【燃料ホットラグが施設】

核燃料物質使用許可申請書 新旧対照表

変更前	変更後	理由
<p>(1) 安全対策書 5. 地震及び台風による事故)より移動)</p> <p>5. 地震及び台風による事故</p> <p>1) 地震</p> <p>本施設に震源地が近く比較的大きい地震は、昭和5年6月1日の那珂川下流域地震でマグニチュード6・6であり、家屋倒壊等の被害は出でない。</p> <p>本施設は、以下のようないくつかの耐震設計を行う。</p> <ul style="list-style-type: none"> ① 本施設の建物、機器の耐震設計は静的設計法による。 ② 下位の物の破損による波及的破損が生じないよう配慮する。 ③ 下位の建家等が接続される場合は、エクスパンションジョイントを用いる。 ④ 「発電用原子炉施設に関する耐震設計審査指針」を参考にして、重要度分類を行い、その重要度に応じて設計を行う。 <p>(1) 構造物</p> <p>建家の耐震設計は、静的設計法を基本とし、建築基準法、同施行令及び建設省告示によるものとする。</p> <p>但し、次の部分については、下記の割増し係数を乗じて行う。</p> <p>(イ) 主建家、セル及びブール</p> <p>建築基準法施行令第8条第1項により定まる一次設計用地震層せん断力係数値</p> <p>..... 1. 5</p> <p>さらに、主建家、セル及びブールは、建築基準法施行令第8条第4による二次設計において保有水平耐力の確認をする。</p> <p>雨水処理棟、保管庫及び第2保管庫並びに主建家とエクスパンションジョイントで接続されるローディングドックは1. 0とする。</p> <p>(ロ) 排気筒</p> <p>建省告示第1104号による地盤力 1. 5</p> <p>(2) 設備・機器</p> <p>設備・機器の耐震設計法は静的設計法による。</p> <p>又、(イ)～(ニ)までの設備・機器について、共振のある設備については、その影響を検討し対処する。</p> <p>静的震度は、建築基準法施行令第8条第1項により定まる一次設計用地震層せん断力係数値を用いる。</p> <p>静的震度は、建築基準法施行令第8条第1項により定まる一次設計用地震層せん断力係数値を用いる。</p>	<p>1.2-1-5 地震による振傷の防止</p> <p>本施設に震源地が近く比較的大きい地震は、昭和5年6月1日の那珂川下流域地震でマグニチュード6・6であり、家屋倒壊等の被害は出でない。</p> <p>本施設は、以下のようないくつかの耐震設計を行う。</p> <ul style="list-style-type: none"> ① 本施設の建物、機器の耐震設計は静的設計法による。 ② 下位の物の破損による波及的破損が生じないよう

図 12-1-22 液体廃棄物処理系統図

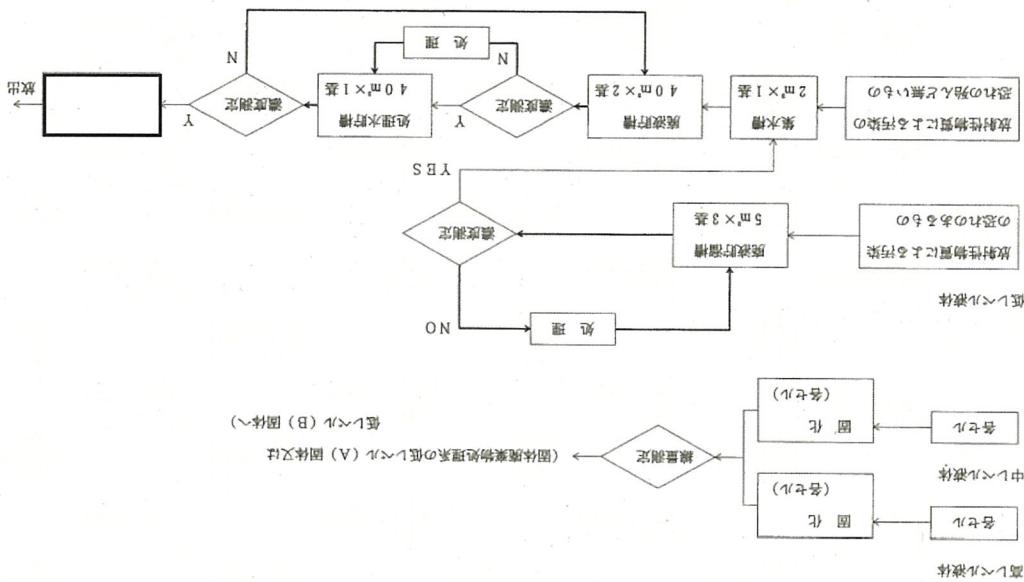
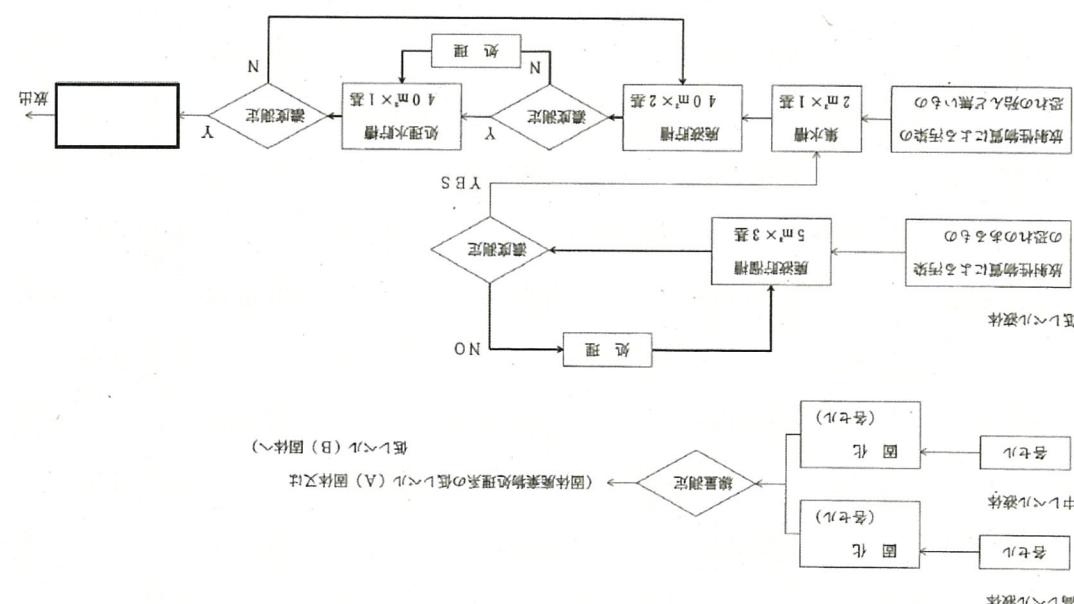
変更前	変更後	理由
	<p>既設の設備等に係る許可基準規則への適合性を図る(2) 3) ②</p> <p>記載の適正化(2) 4)</p>

図12-1-23 固体廃棄物処理系統図

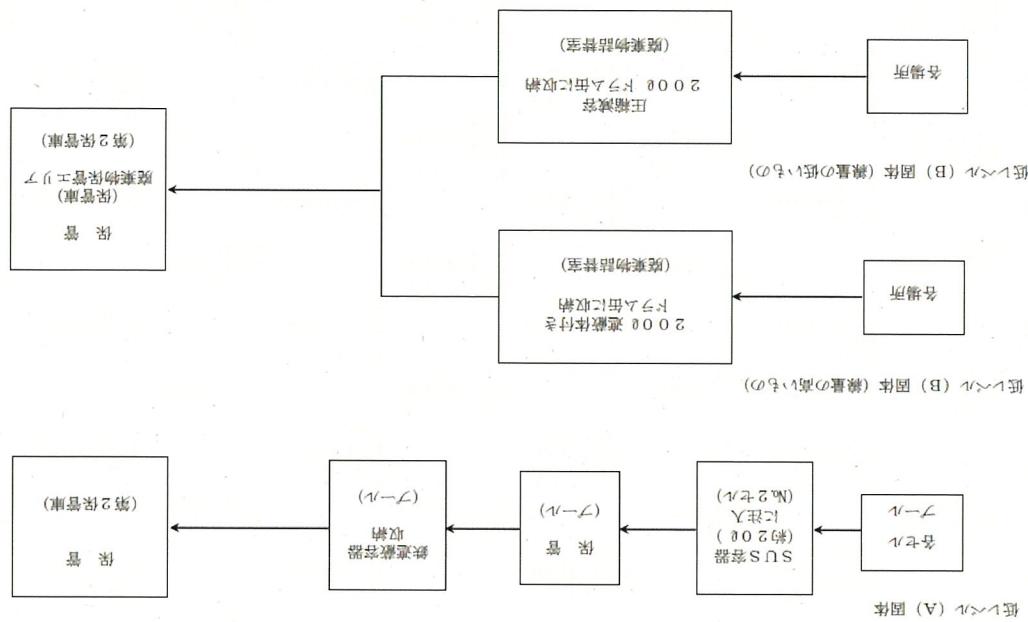
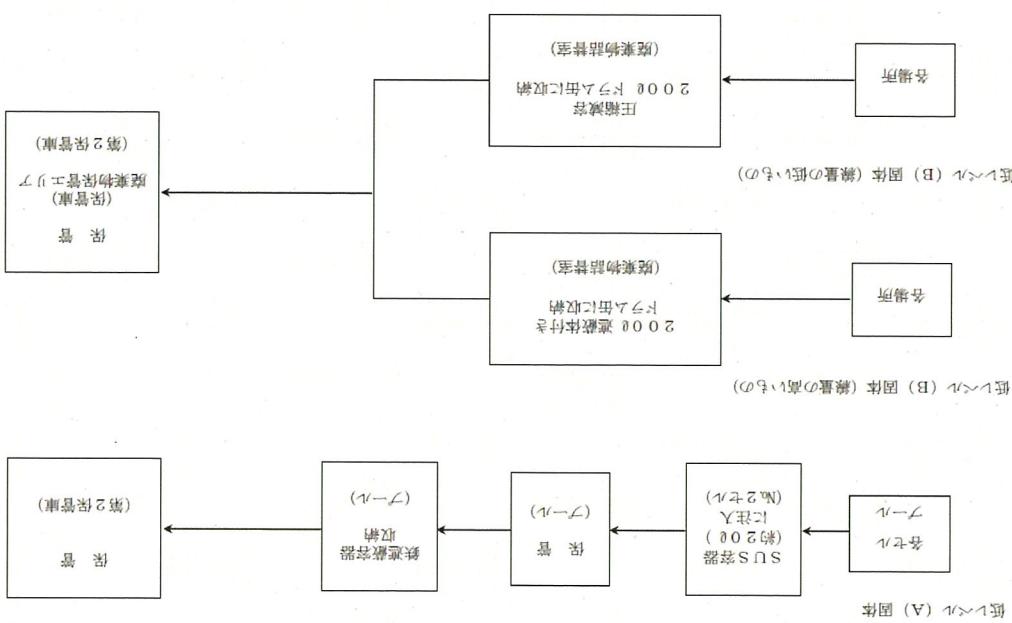
変更前	変更後	理由
		<p>既設の設備等に係る許可基準規則への適合性を図る (2) 3) ②</p> <p>記載の適正化(2) 4)</p>

図7-5 非常用電源系統図

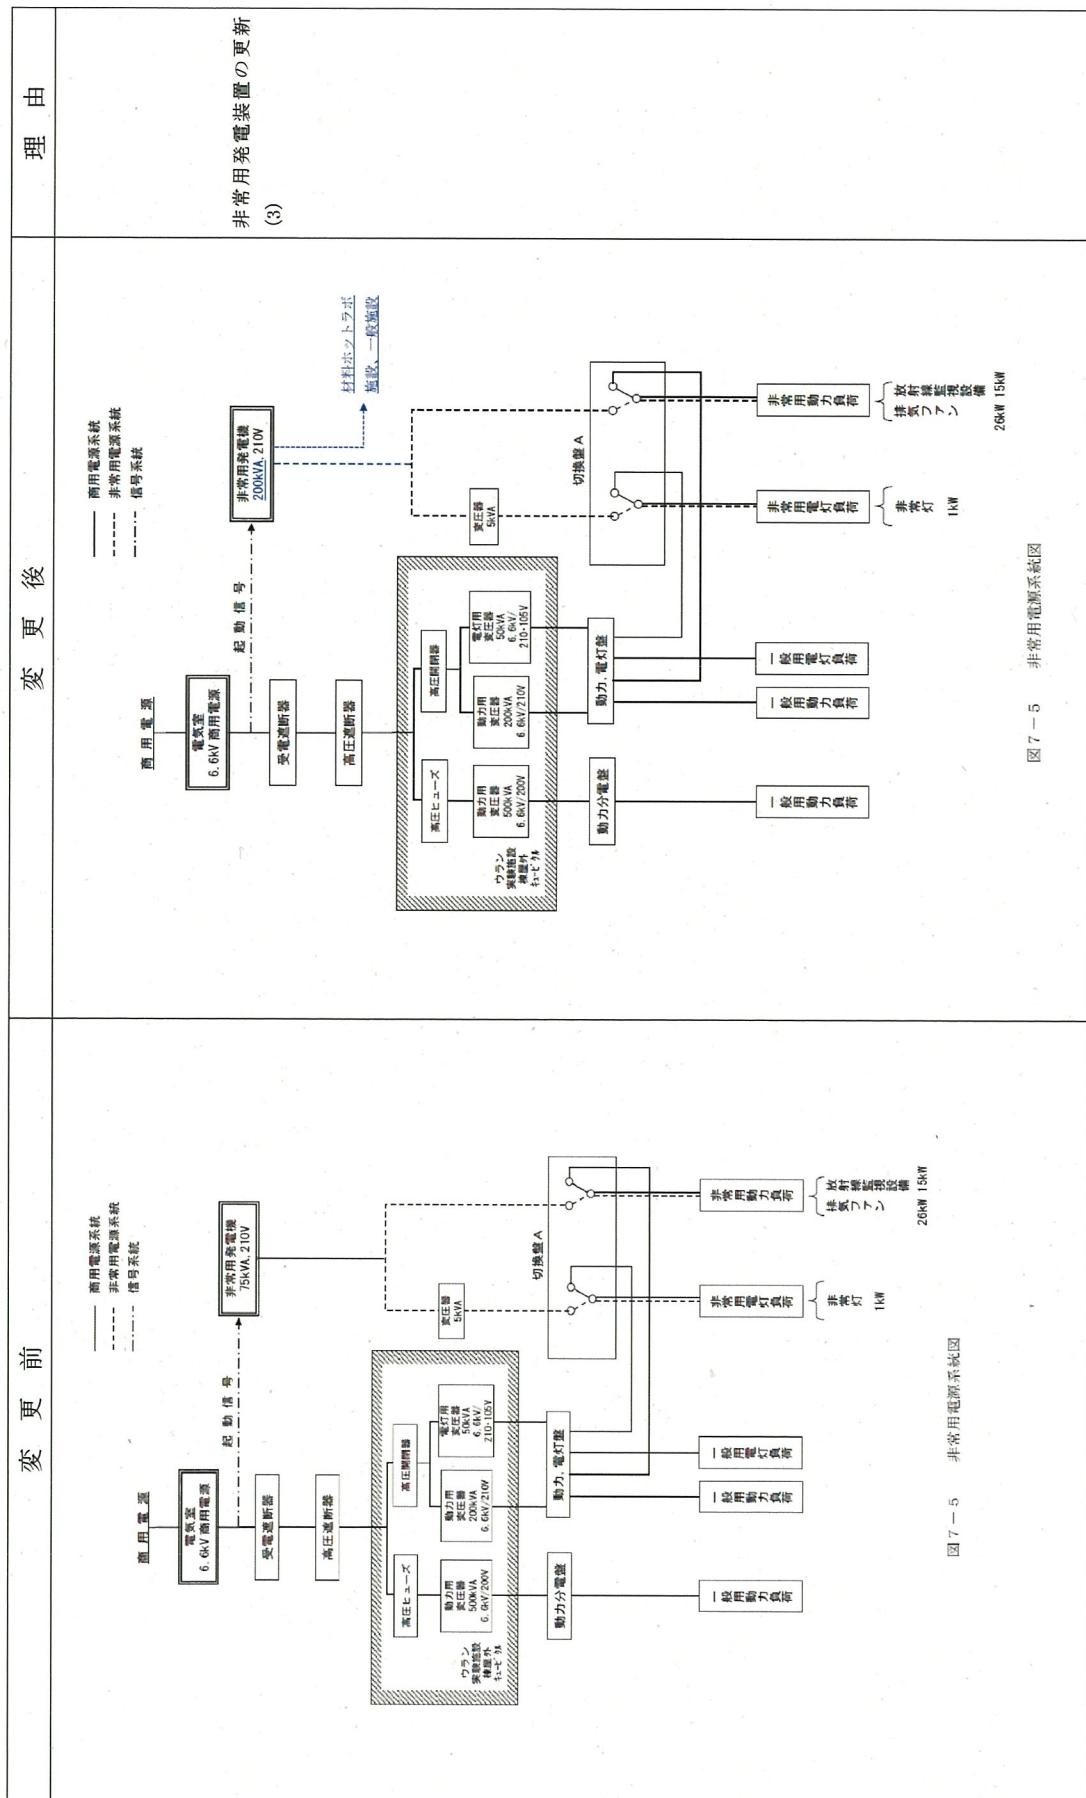
変更前	変更後	理由
<p>図目次</p> <p>図 7-1 施設の位置図（共用）</p> <p>図 7-2 建物の配置図（共用）</p> <p>図 7-3-1 施設の平面図（ウラン実験施設）</p> <p>図 7-3-2 施設の平面図（材料ホットラボ施設 1 構）</p> <p>図 7-3-3 施設の平面図（材料ホットラボ施設 2 構）</p> <p>図 7-4-1 各種モニタ、警報設備の配置図（ウラン実験施設）</p> <p>図 7-4-2 各種モニタ、警報設備の配置図（材料ホットラボ施設 1 構）</p> <p>図 7-4-3 各種モニタ、警報設備の配置図（材料ホットラボ施設 2 構）</p> <p>図 7-5 非常用電源系統図</p> <p>図 9-1-1 排気処理系統図（ウラン実験施設）</p> <p>図 9-1-2 排気処理系統図（材料ホットラボ施設）</p>	<p>図 7-1 施設の位置図（共用）（変更なし）</p> <p>図 7-2 建物の配置図（共用）（変更なし）</p> <p>図 7-3-1 施設の平面図（ウラン実験施設）（変更なし）</p> <p>図 7-3-2 施設の平面図（材料ホットラボ施設 1 構）（変更なし）</p> <p>図 7-3-3 施設の平面図（材料ホットラボ施設 2 構）（変更なし）</p> <p>図 7-4-1 各種モニタ、警報設備の配置図（ウラン実験施設）（変更なし）</p> <p>図 7-4-2 各種モニタ、警報設備の配置図（材料ホットラボ施設 1 構）（変更なし）</p> <p>図 7-4-3 各種モニタ、警報設備の配置図（材料ホットラボ施設 2 構）（変更なし）</p> <p>図 7-5 非常用電源系統図（一部変更）</p> <p>図 9-1-1 排気処理系統図（ウラン実験施設）（変更なし）</p> <p>図 9-1-2 排気処理系統図（材料ホットラボ施設）（変更なし）</p>	<p>非常用発電装置の更新 (3)</p>
